'PROPOSTE DI CONTRODEDUZIONI'
ALLE OSSERVAZIONI AL PGTU ADOTTATO

Documento predisposto dall'U.O.C.
Mobilità e Trasporti su indirizzi
dell'Amministrazione Comunale

**AGGIORNAMENTO****PIANO GENERALE TRAFFICO URBANO**

Città di Cinisello Balsamo

OSSERVAZIONE (10)

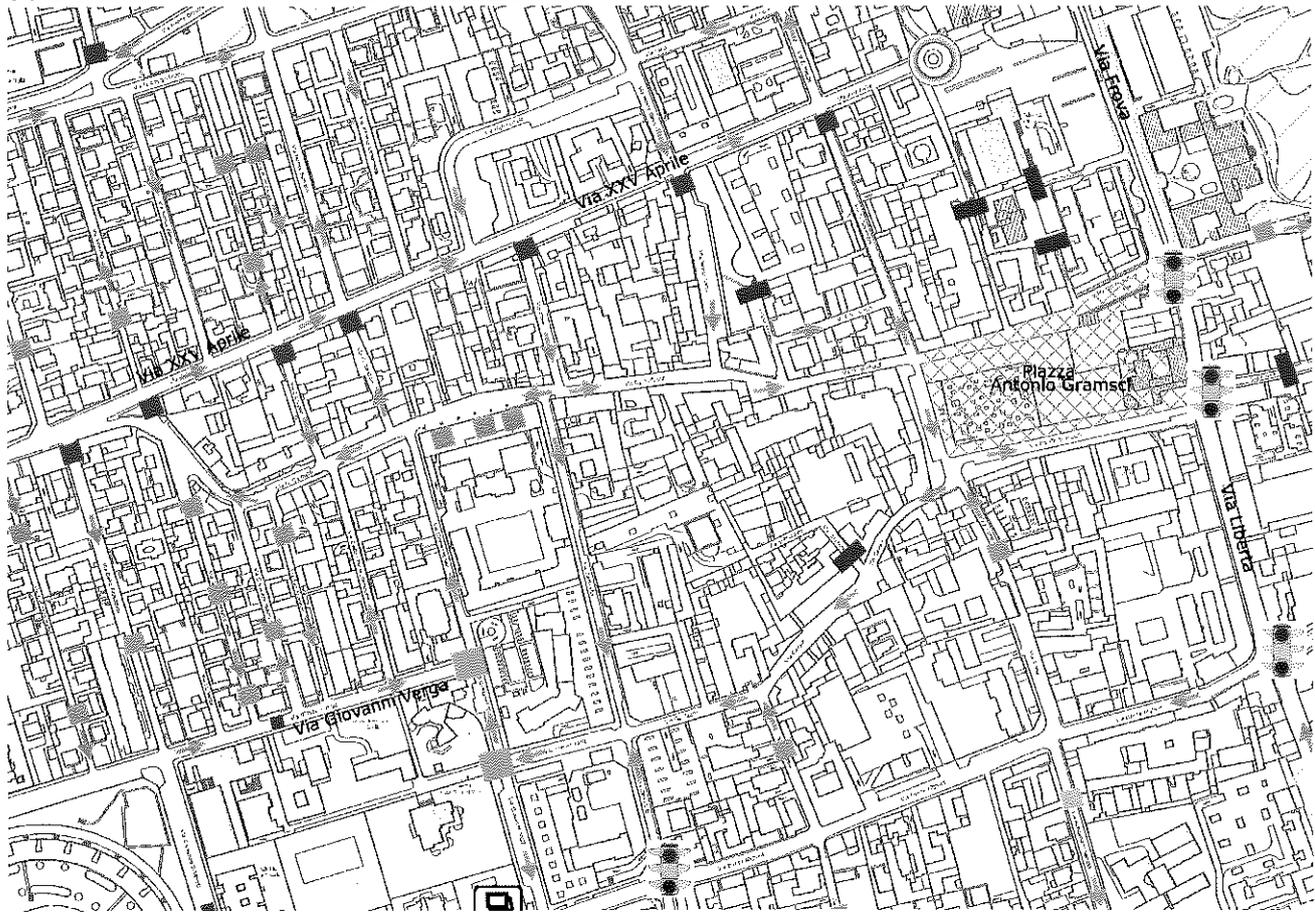
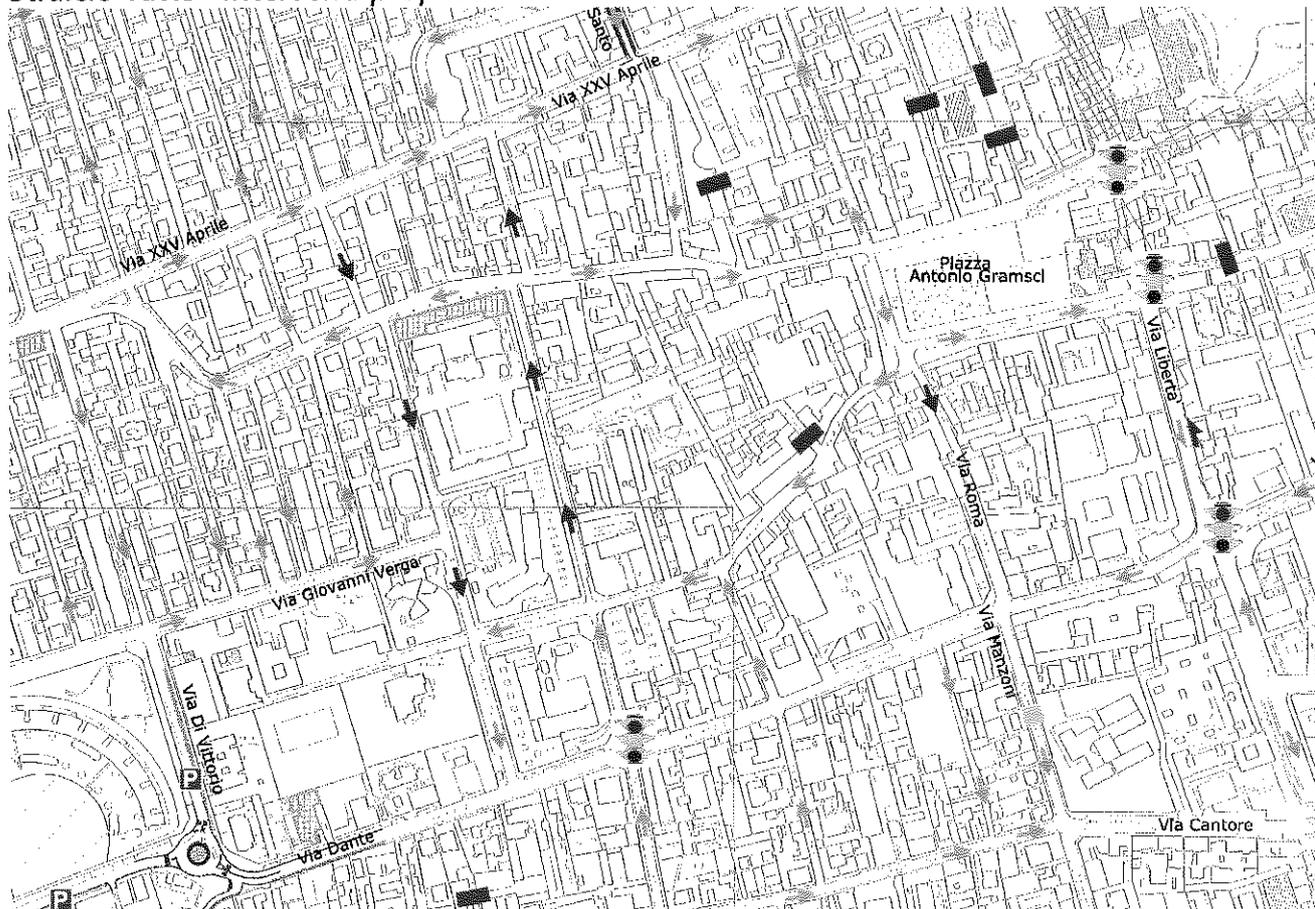
Richiesta di mantenimento dell'attuale senso di marcia del tratto finale nord di via Roma e pertanto non attuazione della previsione di PGTU

L'inversione di marcia in direz. sud della via Roma consentirebbe sì un più rapido spostamento del quartiere centrale della città in direzione Milano ma a discapito di una maggiore adduzione di nuove quote di traffico in attraversamento creando un contestuale sovraccarico della via Manzoni con la riattivazione di un'intersezione stradale, con visibilità estremamente ridotta, tra la via Dante, Manzoni e via Roma. Per quanto sopra detto si propone pertanto di accogliere l'osservazione n.10. L'accoglimento della presente osservazione, comporta la modifica delle Tav. 9 "interventi Proposti" e Tav. 14 "Proposta di tariffazione della sosta nell'area centrale nel medio periodo" e modificando il secondo punto elenco al paragrafo 10.4 - PGTU: QUADRO PARTICOLAREGGIATO CENTRO-NAF CINISELLO contenuto nell'Elaborato RELAZIONE al PGTU nel seguente modo:
"Mantenimento dell'attuale senso unico di marcia nel tratto nord di via Roma".

OSSERVAZIONE (11.16)

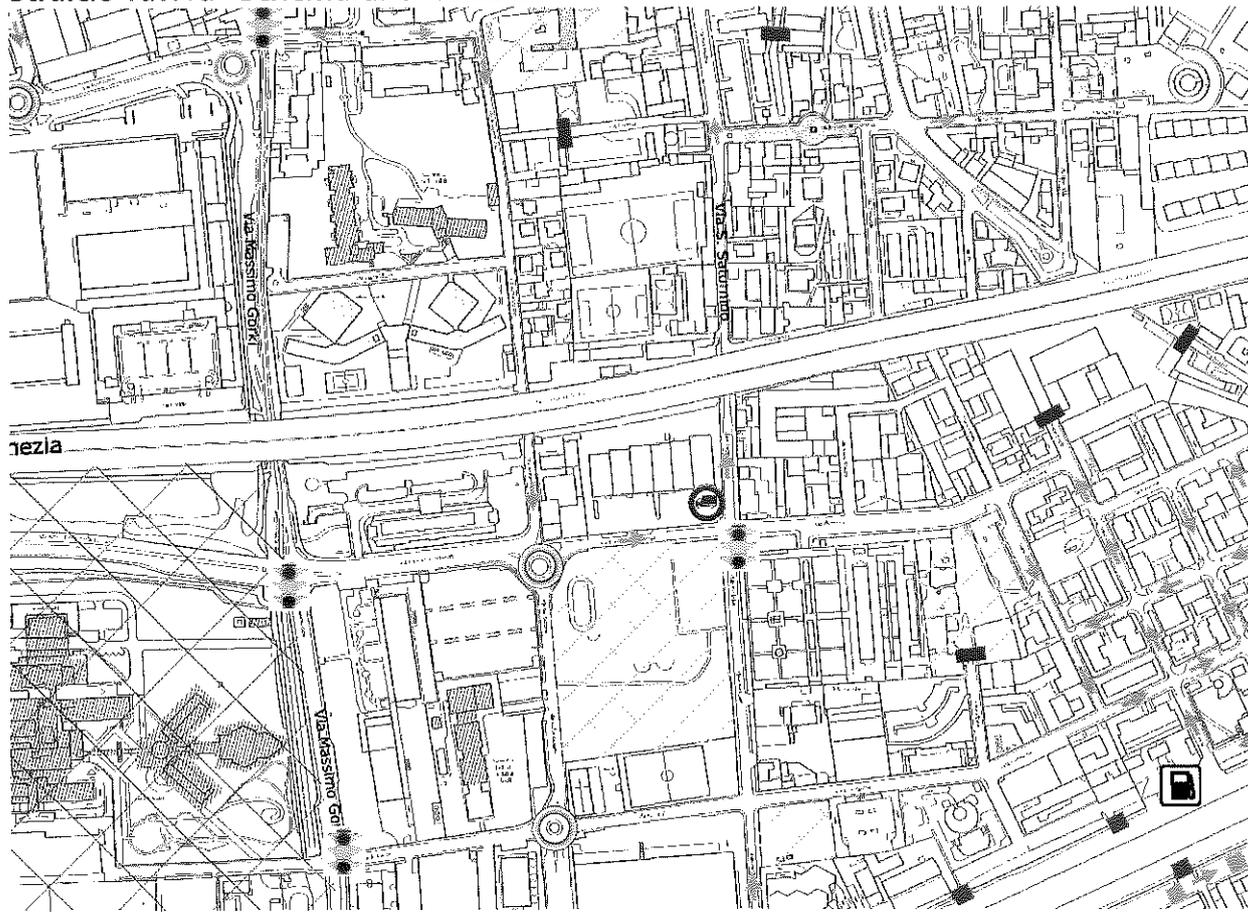
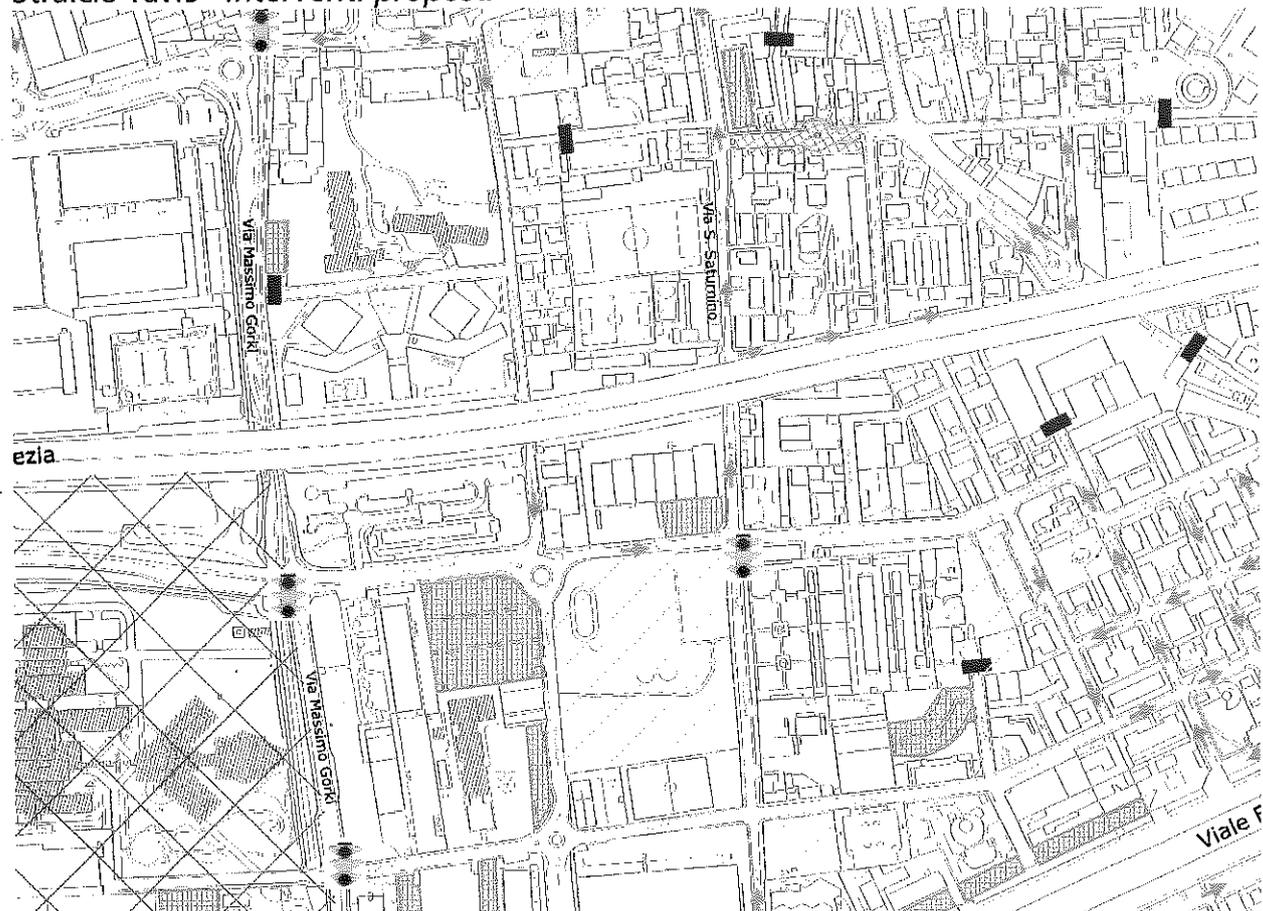
Proposta di realizzazione di una nuova rotatoria all'intersezione tra le vie Piemonte, De Sanctis, Partigiani.

Il PGTU è uno strumento tecnico amministrativo di breve periodo finalizzato a conseguire il miglioramento delle condizioni della circolazione e sicurezza stradale e pertanto, nello strumento in questione, sono stati previsti una serie di interventi, anche strutturali, finalizzati alla riorganizzazione di intersezioni viabilistiche particolarmente delicate nello stato di fatto (M.te Ortigara-M.te Santo; Marconi-Di Vittorio-Dante...). L'intersezione segnalata, attualmente in sicurezza poichè regolamentata da un impianto semaforico che ha ridotto fortemente la sua sinistrosità a tutela anche degli attraversamenti pedonali esistenti, non risulta essere intervento prioritario rispetto ad altri interventi di riorganizzazione viabilistici presenti sul territorio comunale. Ciò detto si propone pertanto di non accogliere l'osservazione n. 11 punto 16.

OSSERVAZIONE (11.18)

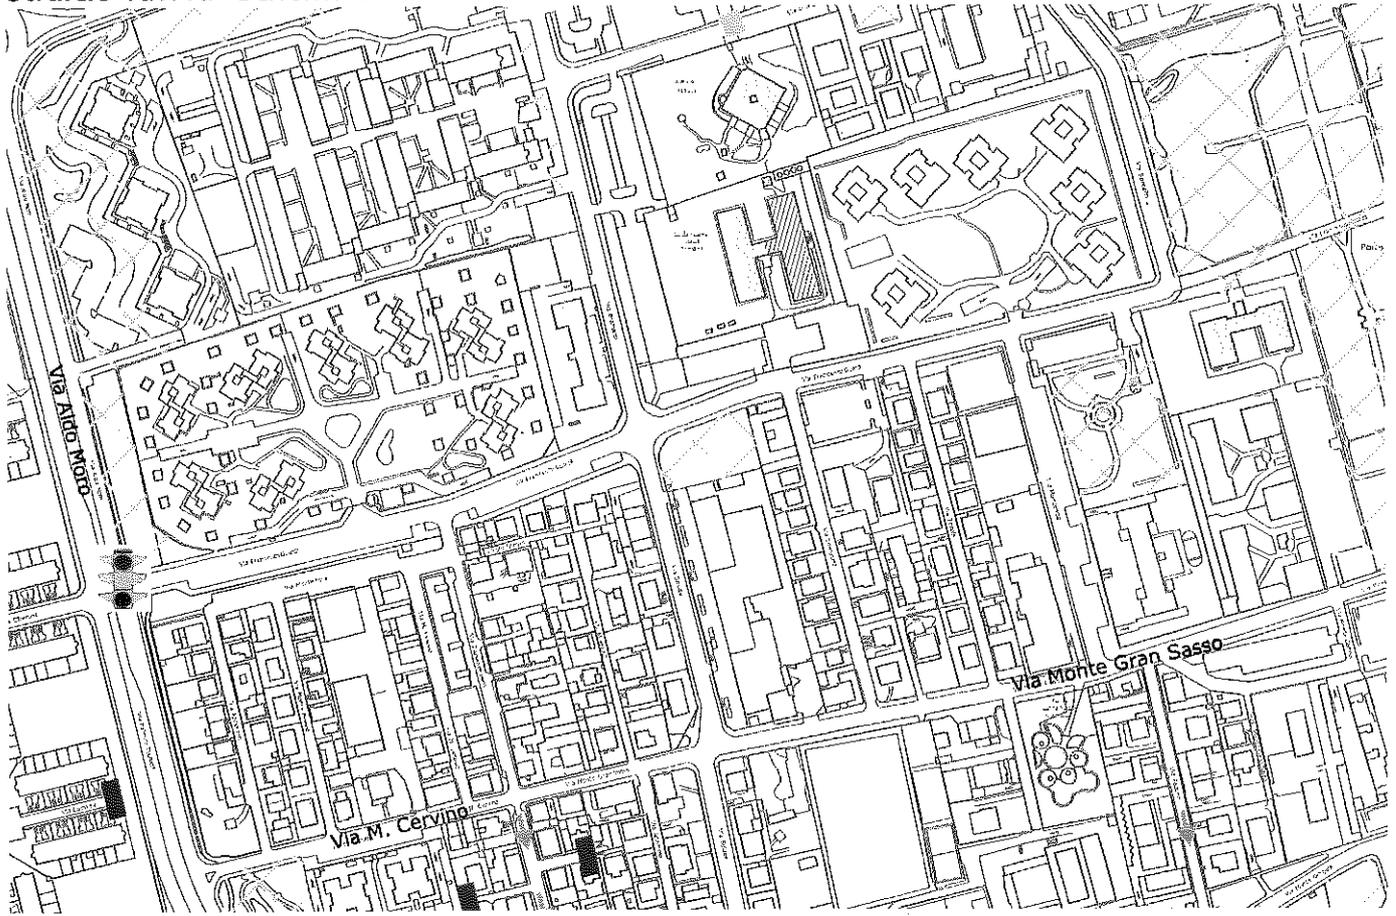
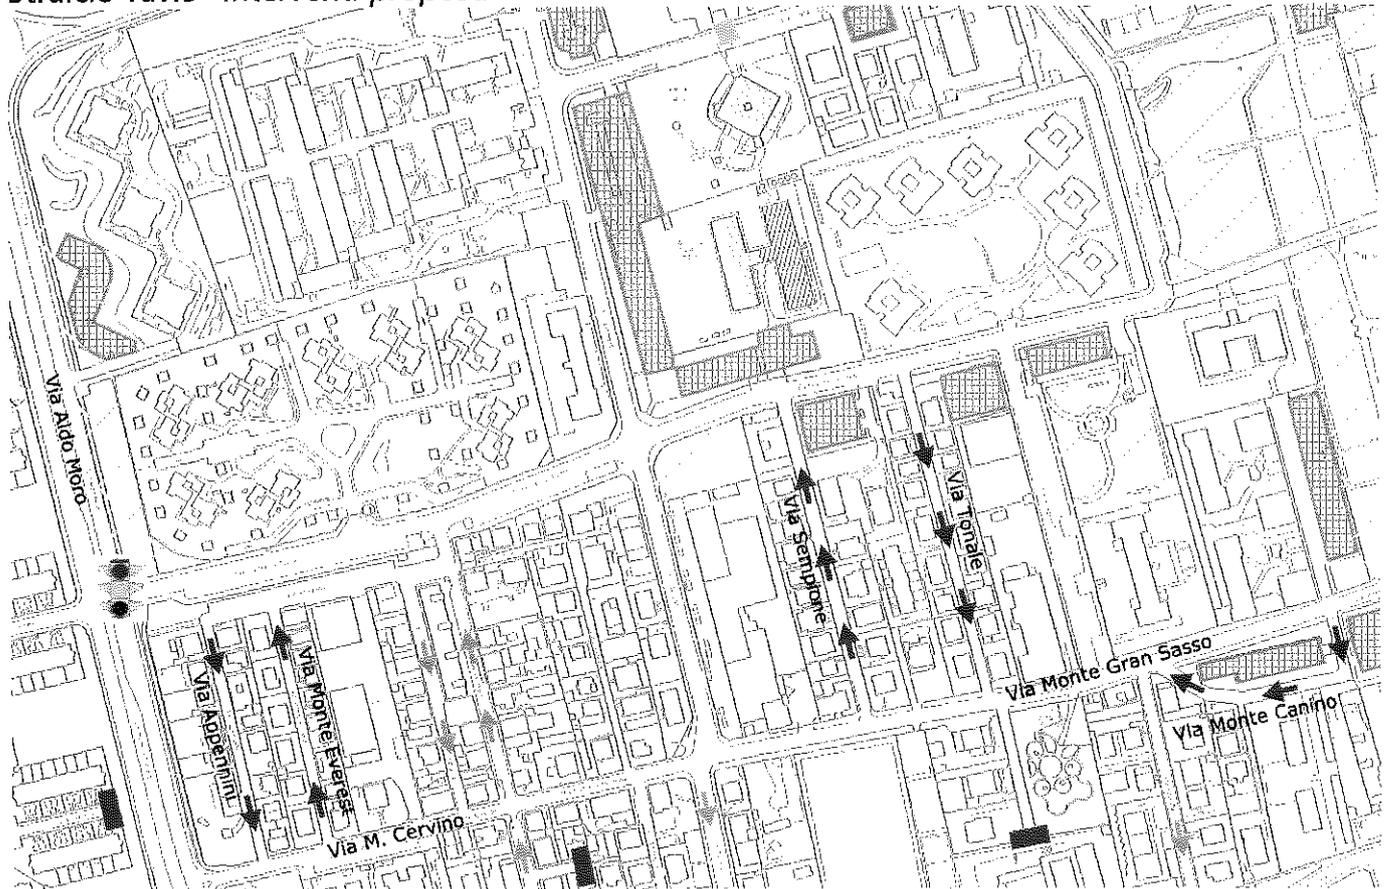
Proposta di chiusura al traffico (eccetto i residenti) nei giorni di mercato della strada a fondo cieco: via Sempione.

La via in questione è oggetto di modifica viabilistica così come evidenziato nella Tav. 9 - Interventi Proposti e così come meglio precisato al 2 punto del 7 capoverso del paragr. 10.3 (interventi proposti) della RELAZIONE al PGTU. Ovvero si prevede l'istituzione del senso unico in direz. nord di via Sempione e in direz. sud di via Tonale. Alla luce di quanto sopra detto si propone pertanto di non accogliere l'osservazione n. 11 punto 18.

OSSERVAZIONE (11.21)

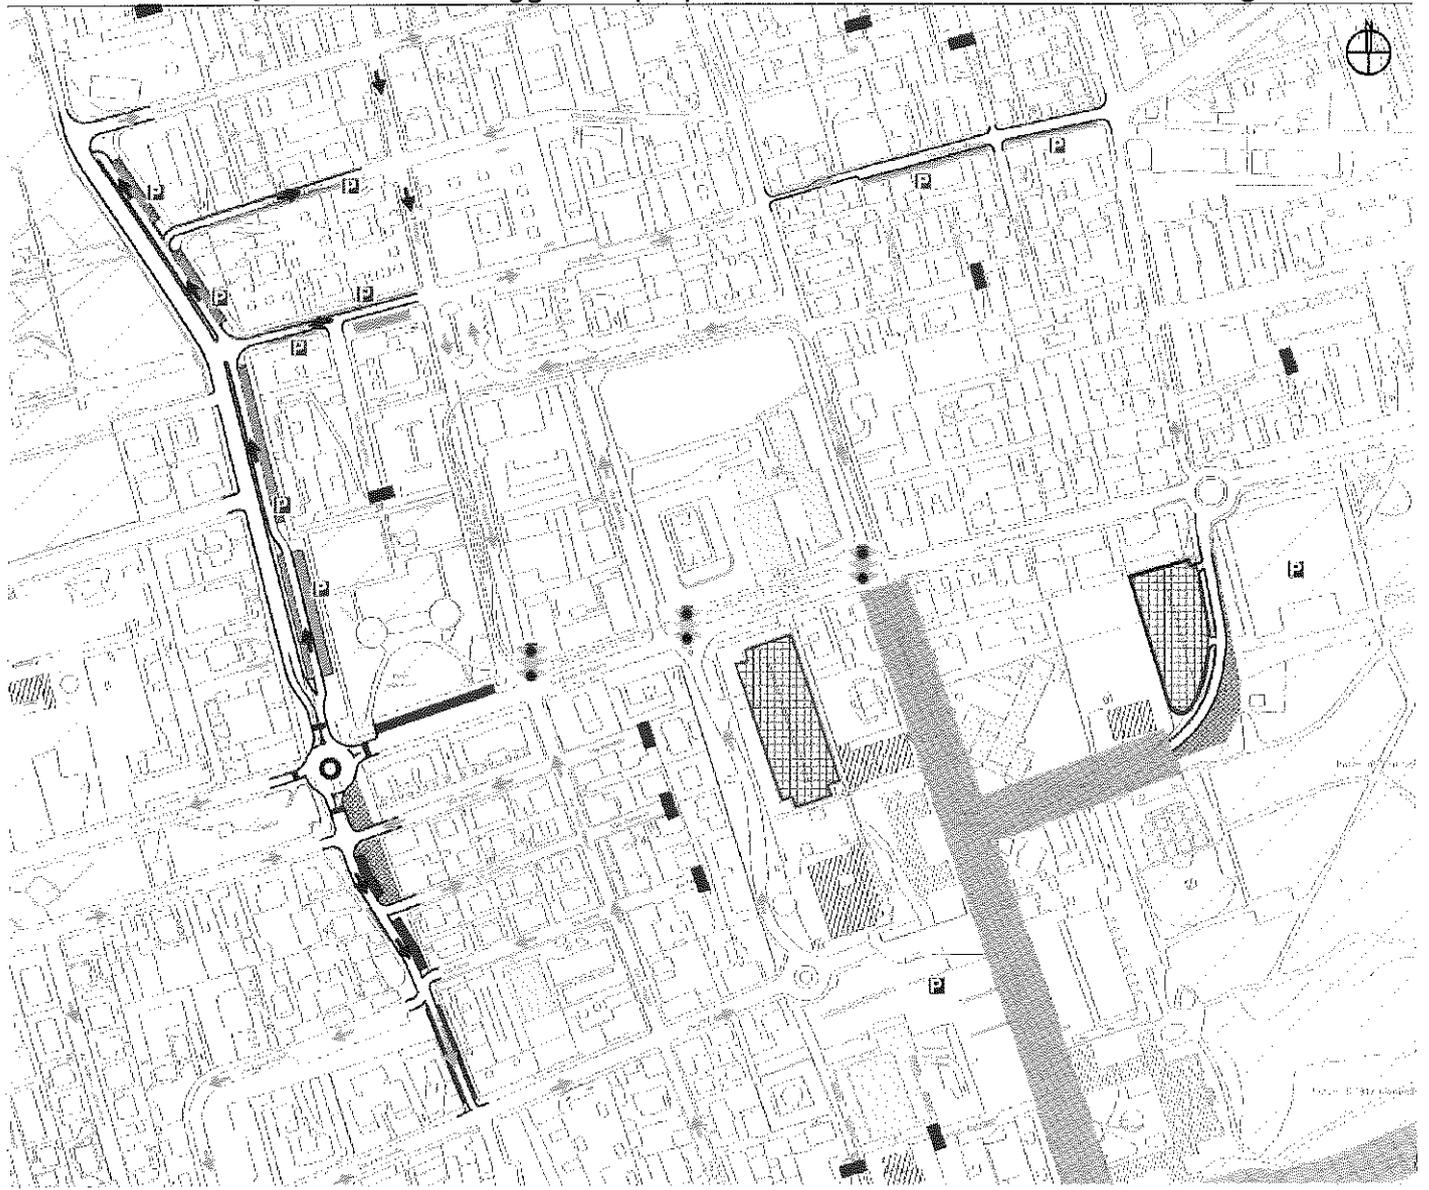
Sempre nella proposta di riqualifica della via M.te Santo, si propone di riqualificare anche l'intersezione con via Gran Sasso, magari rialzando l'intera intersezione in questione.

Si prende atto della proposta formulata, la quale verrà comunque demandata ad uno studio dedicato in sede di redazione di III livello di progettazione "progetti esecutivi dei piani particolareggiati" del nuovo assetto viabilistico. Alla luce di quanto sopra detto si propone pertanto di accogliere parzialmente l'osservazione n. 11 punto 21 integrando il punto elenco del 5 capoverso nel seguente modo "studio dedicato e specifico per un eventuale intervento sull'intersezione tra via De Sanctis e via Gran Sasso in sede di redazione del III livello di progettazione - progetti esecutivi dei piani particolareggiati - del nuovo assetto viabilistico".
